SERVICE INFO

Spannrollen 531 0535 20 und 531 0819 10

Verwechslungsgefahr

Bild 1: 531 0535 20 - Links alte Ausführung, rechts neue Ausführung

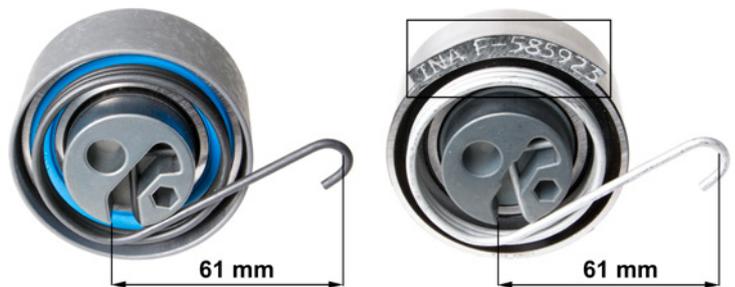
Die Spannrollen 531 0535 20 und 531 0819 10 werden durch eine neue Ausführung mit der jeweils identischen Artikelnummer ersetzt. Die Modifizierungen erleichtern es, die beiden Typen voneinander zu unterscheiden.

Eindeutigstes Unterscheidungsmerkmal ist hierbei die aufgedruckte Produktnummer und die Farbe des Federstahls (Bild 1 und Bild 2).

Die Laufrollen der neuen Ausführungen haben außerdem eine geschliffene Oberfläche und der verwendete Federstahl ist noch korrosionsbeständiger.

Auf Grund der Ähnlichkeit der beiden Spannrollentypen muss unbedingt auf die korrekte Fahrzeugzuordnung geachtet werden. Bei der Montage einer falsch zugeordneten Spannrolle besteht die Gefahr eines Motorschadens!
